科学技術・学術審議会
研究計画・評価分科会
宇宙開発利用部会
X線天文衛星「ひとみ」の
異常事象に関する小委員会
(第1回 H28.5.24)

第26回宇宙開発利用部会における指摘事項のうち 小委員会にて検証を行う事項についての回答

平成28(2016)年5月24日

国立研究開発法人宇宙航空研究開発機構

【補足 I】分離部位における許容角速度の分析結果

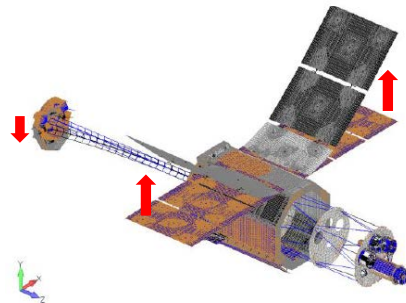
10 回転による分離を想定するのであれば、どのくらいで部位毎の分離をおこなうのか解析結果を示すこと。

調査報告書の補足I(p.47)に示す。

構体は打上げ時の厳しい荷重に晒されるため、太陽電池パドル(SAP)と伸展式光学ベンチ(EOB)は収納された状態で打ち上げられ、軌道上で展開・伸展される。そのため、これらの展開・伸展後の状態は他の部位と比較して外荷重に弱い。下表に、許容荷重を超える荷重を発生させる角速度(許容角速度)を解析で求めた結果を示す。

下図に Z 軸回りの回転時の SAP の変形図を示す。図から SAP 取付部に大きな曲げモーメントが生じることがわかる。一方、SAP の Y 軸回りの回転については、SAP 取付部周辺に曲げモーメントが加わらないため、他の軸に比べて許容角速度がかなり大きくなるので省略した。

EOB の X 軸及び Y 軸回りについては、HXI プレートとそれに搭載されている観測機器が回転によって EOB を引っ張り、EOB の 22 段の各段の縦部材にほぼ同じ引張荷重が生じるため、各段の許容角速度もほぼ同じになる。
